茨城県原子力安全対策委員会
東海第二発電所
安全性検討ワーキングチーム(第4回)
ご説明資料

(新規制基準適合性確認審査の状況について 地震・津波関連)

平成28年8月3日
日本原子力発電株式会社

F1断層，北方陸域の断層及び塩ノ平地震断層の同時活動性の評価

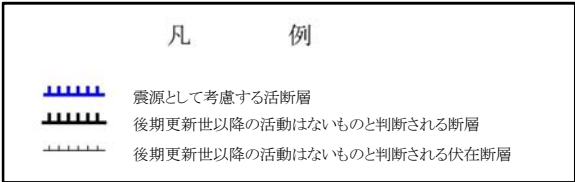
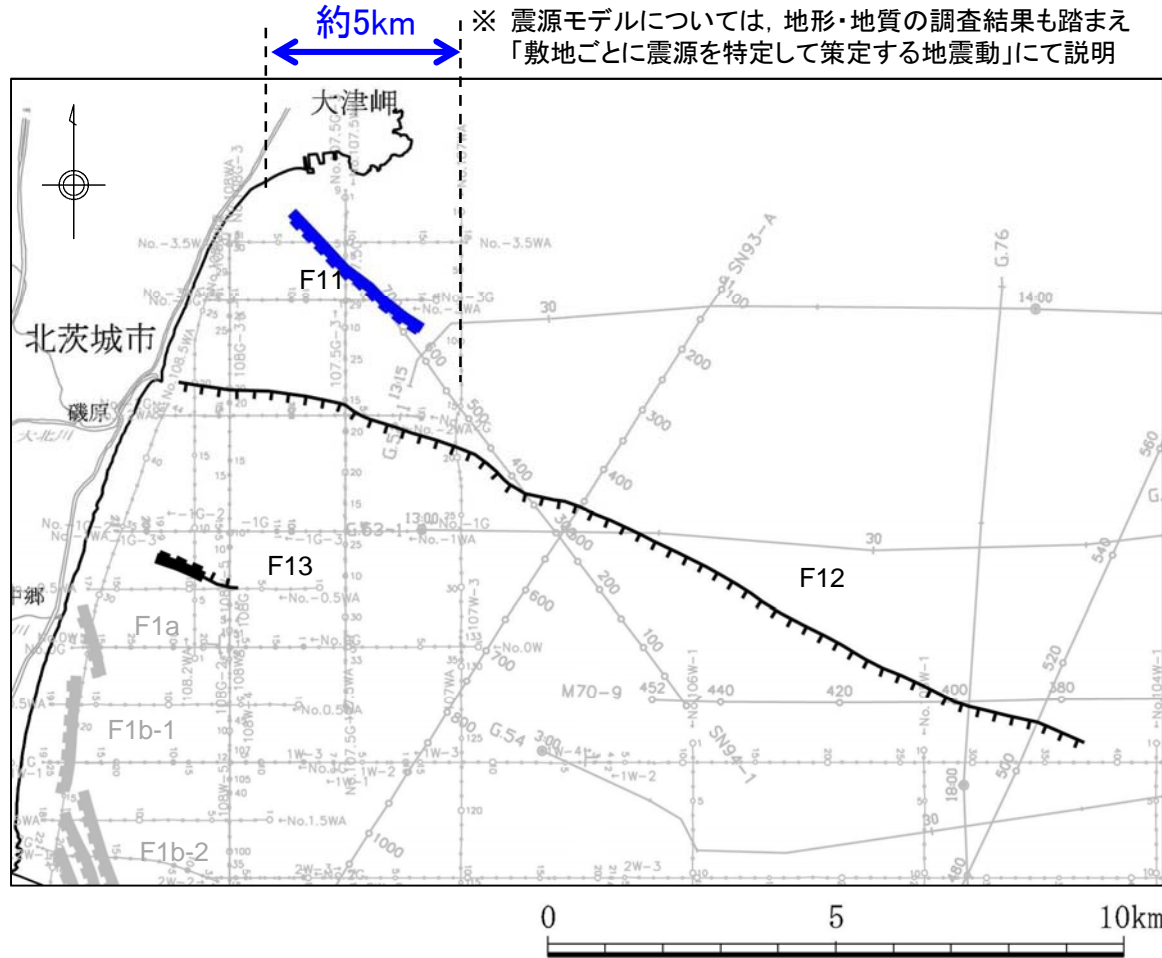
No.	回答日	回次	コメント内容	検討内容・結果
15	平成28年 5月27日	第364回 審査会合	F1断層、北方陸域の断層、塩ノ平地震断層の連動の北端の設定根拠については、塩ノ平地震断層北方に指摘されているリニアメントも含め、これまでの調査結果を整理した上で明記すること。	震源として考慮する活断層の北端については、地震断層、リニアメント及び文献が示す活構造のうち、断層長さが最長となる地震断層(丸山ほか、2013及び栗田ほか、2011)の北端とする。なお、2011年4月11日の地震の地殻変動、余震分布及び震源過程解析によるすべり分布は、地震断層の範囲と対応している。 「新編 日本の活断層(1991)」が塩ノ平地震断層の北方に示す確実度Ⅲのリニアメントについて、活構造を示唆する状況はなく、塩ノ平地震断層との同時活動を考慮する必要はないと判断する。 <ul style="list-style-type: none"> • 文献調査の結果、「新編 日本の活断層(1991)」が塩ノ平地震断層の北方に示す確実度Ⅲのリニアメントについて活構造であることを指摘する見解はない。 • 変動地形学的調査の結果、「新編 日本の活断層(1991)」が示すリニアメント付近にリニアメントは判読されない。 • 地表地質調査の結果、「新編 日本の活断層(1991)」が示すリニアメントに対応して認められた断層の最新活動面は右横ずれを伴う逆断層センスであるのに対し、塩ノ平地震断層の過去数万年間の活動はいずれも正断層センスである。
16	平成28年 5月27日	第364回 審査会合	F11断層については、地形地質の状況を踏まえて、地震動評価において説明すること。	F11断層の震源モデルについては、地形・地質の調査結果も踏まえ「敷地ごとに震源を特定して策定する地震動」にて検討を行う。

塩ノ平地震断層とF1断層及び北方陸域の断層について，同時活動性を考慮する。

- ・他機関の調査結果も含め，後期更新世以降に「塩ノ平断層」が「F1断層」や「北方陸域の断層」と同時活動した事実はない。
- ・このため，これらの断層の同時活動の評価にあたっては，「塩ノ平断層」の「活動履歴」や「単位変位量」の情報から，地震本部の評価手法も参考に検討した。その結果，「塩ノ平断層自体の今後50年間における地震発生確率はほぼ0%」であり，また「塩ノ平断層とF1断層及び北方陸域の断層が今後50年間で同時活動する場合の地震発生確率は更に小さい」と評価される。
*約10⁻⁸⁴⁸パーセント
- ・しかしながら，断層の走向・傾斜の類似性等も勘案し，これらの断層の同時活動を考慮する。
- ・震源として考慮する活断層の北端については，地震断層，リニアメント及び文献が示す活構造のうち，断層長さが最長となる地震断層(丸山ほか，2013及び粟田ほか，2011)の北端とする。なお，2011年4月11日の地震の地殻変動，余震分布及び震源過程解析によるすべり分布は，地震断層の範囲と対応している。

コメントNo.7: 津波評価で考慮している波源

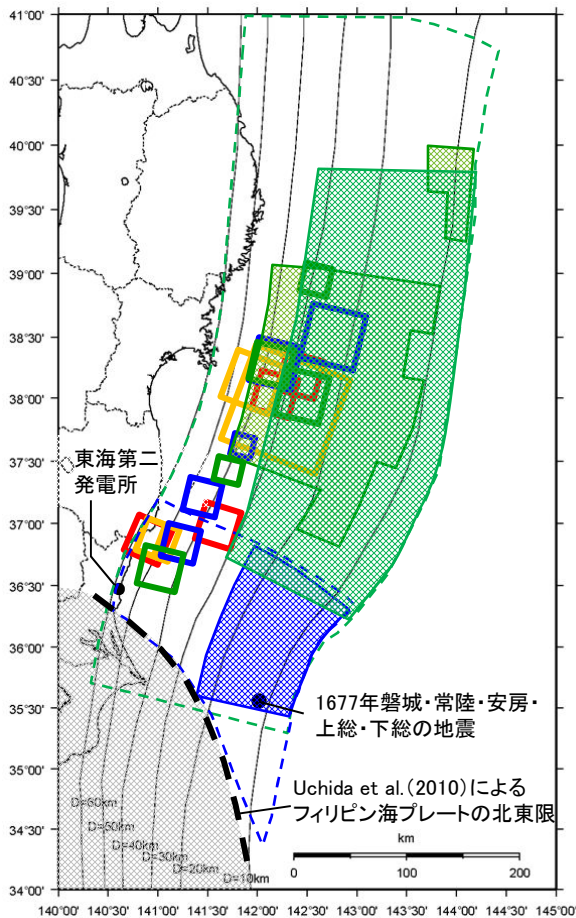
■津波評価で考慮している主な波源と地震動評価で考慮している震源との関係について整理し、敷地への影響を検討する。

- ・Mw9.0程度の規模の大きい地震では, 大すべり域と強震動生成域が空間的に分離し, また分布の範囲も異なる。
- ・津波評価では大すべり域を海溝軸付近に配置する場合に影響が大きく, 一方, 地震動評価では強震動生成域を敷地に近い場所に配置するほど影響が大きい。

地震	津波評価での扱い	地震動評価での扱い
1677年磐城・常陸・安房・上総・下総の地震(延宝の地震)(M8.0)	敷地に影響を及ぼした既往津波として評価	<ul style="list-style-type: none"> ・中央防災会議(2013)等によれば, 大きな揺れの被害はなく, 津波地震の可能性が高いとされている。 ・しかしながら宇佐美ほか(2013)の諸元に基づきM-Δ図で評価すると震度5程度以上となるため, 地震動評価を実施
2011年東北地方太平洋沖地震(Mw9.0)	<ul style="list-style-type: none"> ・敷地に影響を及ぼした既往津波として評価 ・今後発生が想定される津波として評価を実施 	敷地で震度5程度以上であり, また敷地に最も大きな影響を与えた地震として地震動評価を実施
茨城県沖に想定する津波波源(Mw8.5)	過去に発生していないが, 今後発生が想定される津波として評価を実施	<ul style="list-style-type: none"> ・東北地方太平洋沖地震の強震動生成域は, 大すべり域と異なり茨城沖にも存在し, 敷地での揺れは茨城県沖の強震動生成域の影響が大きい。 ・従って, 茨城県沖に想定する津波波源による地震動は東北地方太平洋沖地震の地震動で代表させることとする。

コメントNo.12: フィリピン海プレートの影響 プレート間結合度

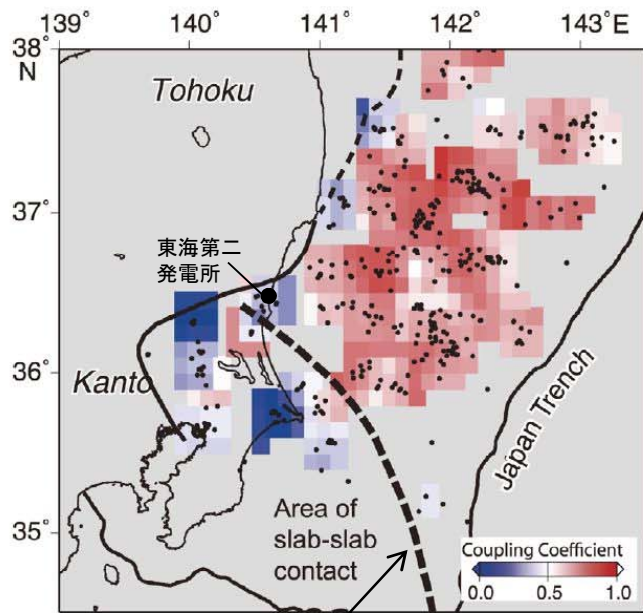
10	平成28年 4月28日	第358回 審査会合	応答スペクトルに基づく評価では、東北地方太平洋沖地震における敷地での解放基盤波(観測記録)を評価結果として採用しているが、一部周期帯で断層モデル手法による評価結果を上回っていることを踏まえ、不確かさの考慮について検討すること。	解放基盤波を包絡するスペクトルを設定した。
11	平成28年 4月28日	第358回 審査会合	断層モデルによる手法において、強震動生成域の位置の不確かさと短周期レベルの不確かさの重畳について考慮が必要か検討すること。	不確かさの重畳を考慮した評価を実施した。
12	平成28年 4月28日	第358回 審査会合	フィリピン海プレートが陸のプレートと太平洋プレートの境界で発生する地震に対して破壊進展のバリアになることについて説明性を向上させること。	フィリピン海プレートの知見を調査し、記載を充実させた。

- Uchida et al.(2009)は、繰り返し小地震のすべり量から推定したプレート間結合度の分布を検討し、フィリピン海プレート端部を境にして、その境より南ではプレート間結合度が低くなっているとしている。
- また、長谷川ほか(2013)では、Uchida et al.(2009)等の分析結果を踏まえ、東北地方太平洋沖地震について、「北から伝播してきた破壊が、上盤側がフィリピン海プレートに変わり、プレート間結合度が小さく、すべり遅れがほとんどない領域に入ると、そこで破壊がとまったということになる。すべり遅れの無い領域には破壊が広がっていかないはずであり、すべり域の南限はそれで規定されたと考えられる。」としている。

コメントNo.11: 不確かさ重畳について

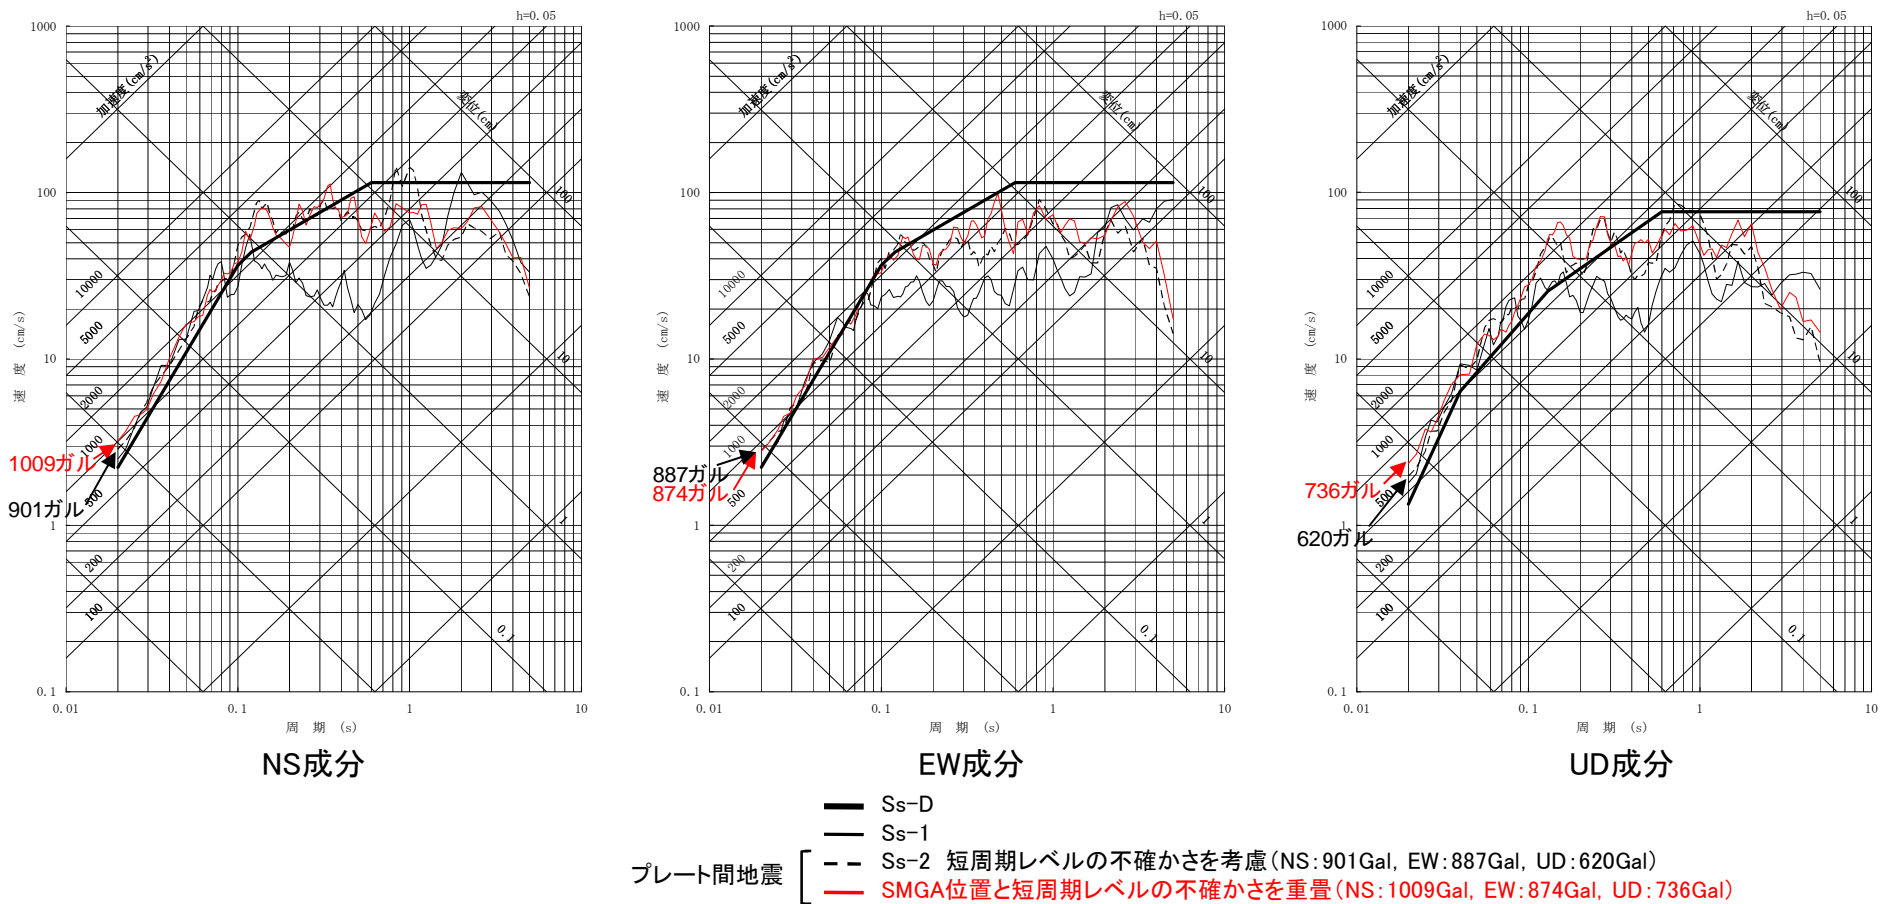
■コメントを踏まえSMGA位置の不確かさについては下記のとおり扱うこととし、SMGA位置の不確かさと短周期レベルの不確かさを重畳させることとした。

【コメント反映】：SMGA位置の不確かさは認識論的不確かさと偶然的不確かさが混在した不確かさとして扱う

■ SMGA位置と短周期レベルの不確かさを重畳させたケースは、NS成分で1009Galの地震動評価結果となり、短周期レベルの不確かさを考慮したケース(申請時Ss-2, NS成分で901Gal)を上回った。

コメントNo.3: 中央防災会議(2013)について

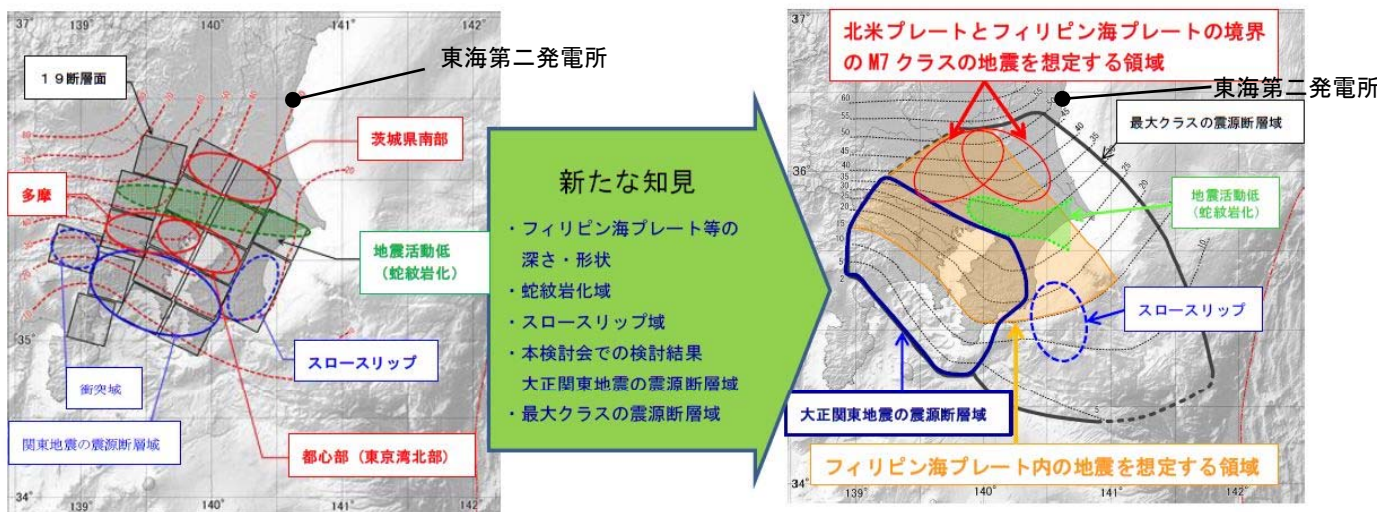
No.	回答日	回次	コメント内容	検討内容・結果
1	平成28年 1月29日	第324回 審査会合	応答スペクトルに基づく手法に用いる補正係数について、詳細に記載すること。	補正係数の算出について記載を充実させた。
2	平成28年 1月29日	第324回 審査会合	検討用地震の選定プロセスについて詳細に説明すること。	検討用地震の選定のプロセスについて記載を充実させた。
3	平成28年 1月29日	第324回 審査会合	基本震源モデルを中央防災会議(2004)に基づき設定しているが、中央防災会議(2004)以降の知見も考慮し、断層パラメータの検討を行うこと。	中央防災会議(2013)の知見を取り入れ、評価を実施した。
4	平成28年 1月29日	第324回 審査会合	断層モデルの巨視的面等について、設定の妥当性を説明すること。	断層パラメータの設定について詳細に説明した。
5	平成28年 1月29日	第324回 審査会合	要素地震の応力降下量の見積りについて、説明資料を充実させること。	要素地震の応力降下量の設定根拠を説明した。
6	平成28年 1月29日	第324回 審査会合	経験的グリーン関数法の妥当性の確認のため、断層モデルを用いた手法については、統計的グリーン関数法を実施すること。	最新地盤モデルによる統計的グリーン関数法の評価を実施した。
7	平成28年 5月13日	第360回 審査会合	中央防災会議(2013)を採用した根拠を明記するとともに、震源モデルのずれの方向を横ずれとしていることについてさらに説明性を向上すること。	中央防災会議2013年版と従来の2004年版を比較し、2013年版を採用する根拠を説明した。
8	平成28年 5月13日	第360回 審査会合	アスペリティを移動させ等価震源距離を併記することで、断層設定位置が適切な位置となっていることを示すこと。	アスペリティ位置を変更させた場合の等価震源距離を計算した。
9	平成28年 5月13日	第360回 審査会合	断層傾斜角やアスペリティ位置等、海洋プレート内地震として考慮すべき不確かさ項目について想定の妥当性を踏まえて整理すること。	アスペリティ位置及び地震規模について不確かさを追加し、評価を実施した。

■中央防災会議(2013)「首都直下のM7クラスの地震及び相模トラフ沿いのM8クラスの地震等の震源断層モデルと震度分布・津波高等に関する報告書」では、中央防災会議(2004)以降の新たな知見を考慮し、フィリピン海プレートの深さ・形状の見直しや各震源の見直しがされている。

大正関東地震の震源断層域の拡大 ⇒ プレート境界地震の東京湾北部地震、多摩地震を対象外
 ⇒ 首都直下のM7クラスの地震としてフィリピン海プレート内地震を想定※
 ※前回検討では、フィリピン海プレート内地震は、その震度分布はプレート境界の地震に震度分布が包含されるとして検討対象外としていた)。
 蛇紋岩化の領域の縮小 ⇒ プレート境界型の地震として茨城・埼玉県境地震を追加

コメントNo.3, 9: 不確かさの考慮について

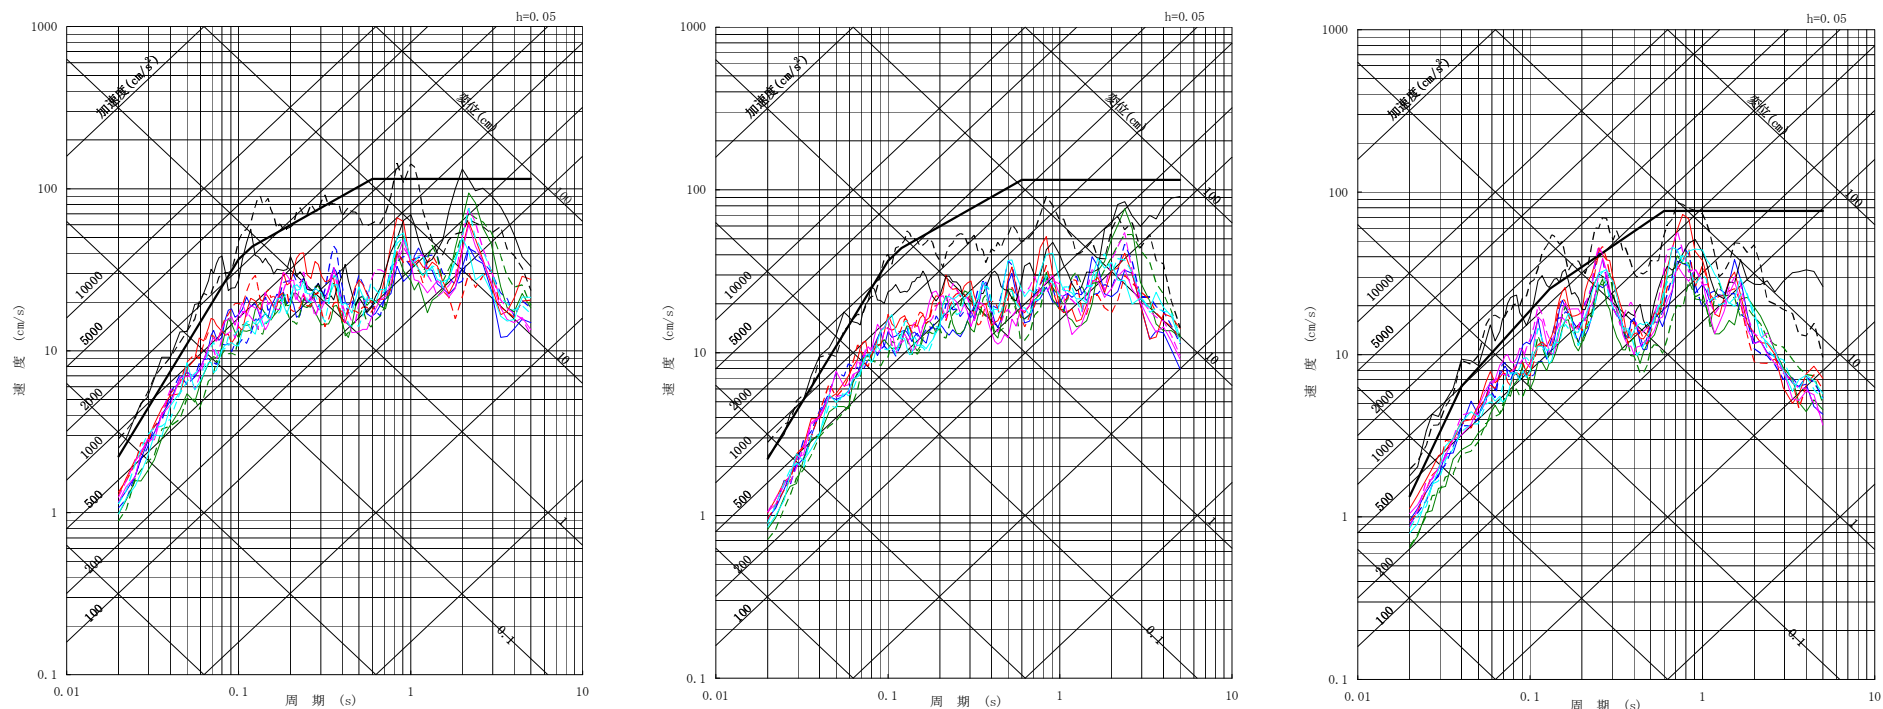
■ 不確かさの検討の要否を踏まえ、基本震源モデルに対し、地震動評価の観点から影響が大きいと考えられるパラメータに対し不確かさを考慮する。認識論的不確かさについては単独で考慮し、偶然的不確かさについては重畳させて考慮する。

※1 地震規模、アスペリティの応力降下量については、1855年安政江戸地震の最大震度を再現する強震断層モデル(それぞれMw7.2, 52MPa)に2割程度の大きな地震を想定し、それぞれMw7.3, 62MPaとしている。

※2 震源位置を敷地に十分近く設定することにより、予め不確かさを考慮した。また、震源域付近のフィリピン海プレートの厚さを考慮し、断層上端をプレート上面に合わせて設定した。
